产品更改 通知单	更改前产品型号	更改后产品型号	工序	版本	页数	制订时间
	SD266B	SD266B	产品更改	V3	1/1	2022-12-6

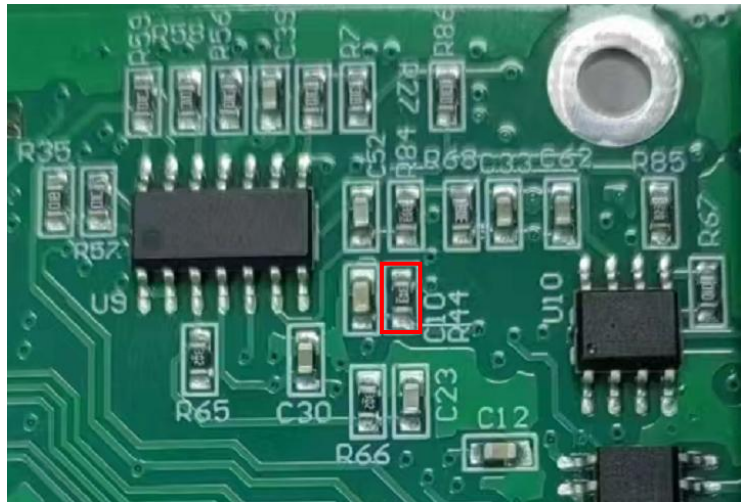
运放芯片更换，造成电流零点调整不准确；

- 线路板正面的 R45、线路板背面的 R44，均改为 5K1/0603；
